Mouvement pour la défense de Lausanne

Enquête publique CAMAC 220942 - Pl. Bel-Air 4 / Rue Mauborget 5, 7, 9, 11(futur) - Transformation(s), Transformations int. et ext. comprenant la surélévation d'un niveau du bâtiment existant, la modification des façades, l'aménagement de surfaces commerciales et de bureaux et d'un restaurant en attique, la création de 59 studios, d'une piscine et d'un SPA au 2ème sous-sol, installation de deux monoblocs, de panneaux solaires, et de deux exutoires de fumées sur la toiture haute et d'un aérorefroidisseur et d'un monobloc dans un édicule en caillebotis au nord-est de la parcelle.

Construction d'un niveau supplémentaire par rapport à l'art. 94 du PGA - Base légale d'octroi : art. 79 PGA.

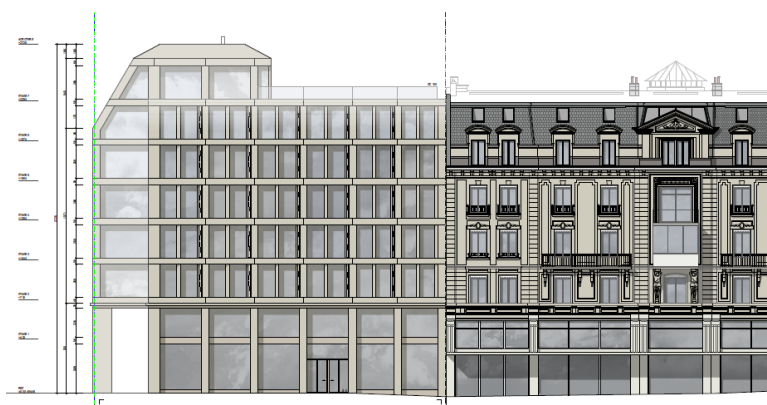
Dans ce nouveau projet on profite de rajouter des éléments qui vont encore plus amplifier l'impact de cet immeuble qui est déjà de loin pas le mieux intégré dans ce tissu bâti caractérisé par de nombreux bâtiments offrant une architecture très riche.

En rajoutant un étage de plus avec une solution architecturale sans pareille dans le quartier, on renforce le désaccord total avec toutes les autres constructions qui forment cet ensemble. Cela devient très lourd.

Les piliers ronds actuels du rez sur l'avenue Mauborget sont aujourd'hui assez légers mais seront agrandis sous forme de piliers carrés et le toit recevra une extension sur le côté, tous ces éléments contribueront à former un ensemble disgracieux qui en impactera l'intégration et contribuera à renforcer l'effet de masse en comparaison avec les autres constructions qui forment cet ensemble.
